Dotyczy: postępowania o udzielenia zamówienia publicznego prowadzonego w trybie podstawowym bez negocjacji na podstawie: art. 275 pkt 1 ustawy pn. „ ROZBUDOWA I NADBUDOWA BUDYNKU MIESZKALNEGO WIELORODZINNEGO W MŁAWIE PRZY ALEI JÓZEFA PIŁSUDSKIEGO 31 W MŁAWIE”

Odpowiedzi na pytania z dnia 06.12.2022 r.

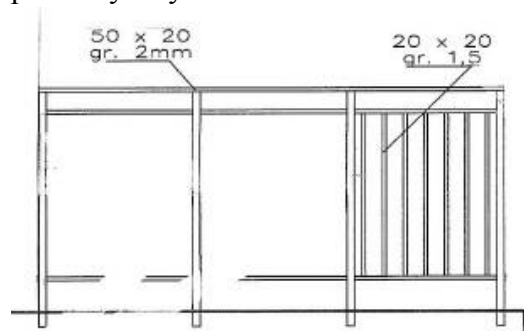
7. Brak rysunków szczegółowych balustrad wewnętrznych i zewnętrznych (wielkość profili, ich rozstaw itp.).

Odpowiedź na pytanie 7: Balustrady należy wykonać z profili stalowych zamkniętych tj. na poniższym rysunku.
